改善箇所説明図

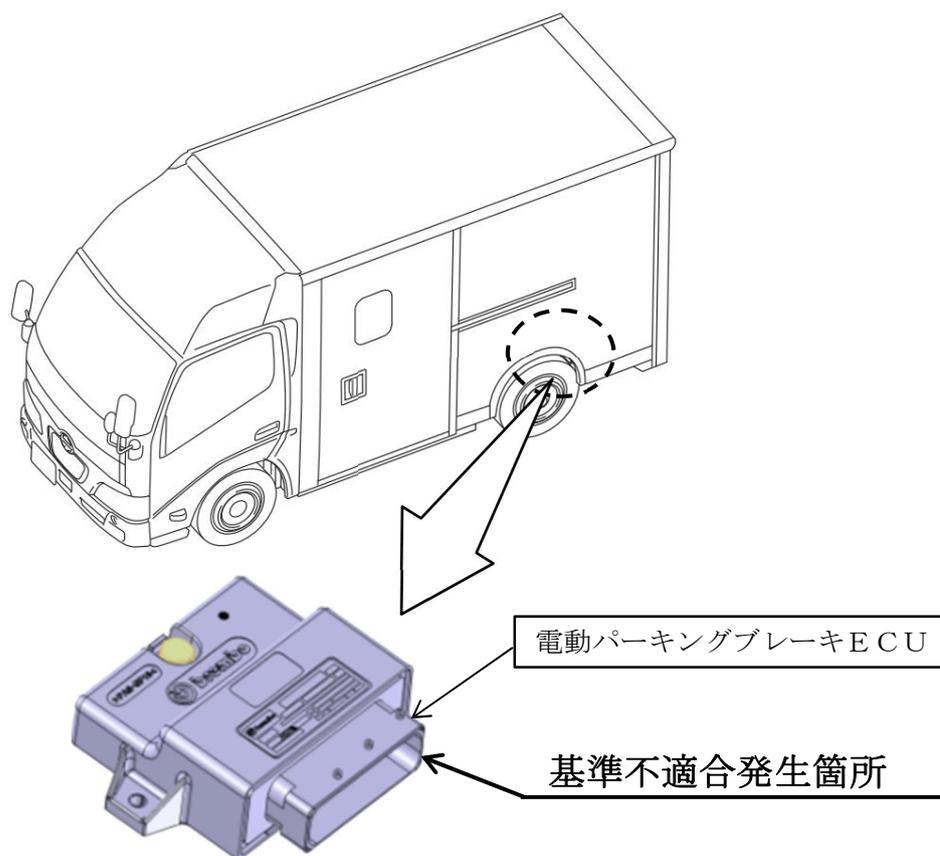
電動パーキングブレーキにおいて、ECUのプログラムが不適切なため、スタートスイッチオンの際に当該ECUが起動しないことがある。そのため、警告灯が点灯するとともにパーキングブレーキが解除できなくなる、または作動できなくなるおそれがある。

全車両、電動パーキングブレーキECUを対策品に交換する。

識別：改善実施済車にはフレーム右側に打刻された車両型式最終桁の上に黄色ペイントを塗布する。
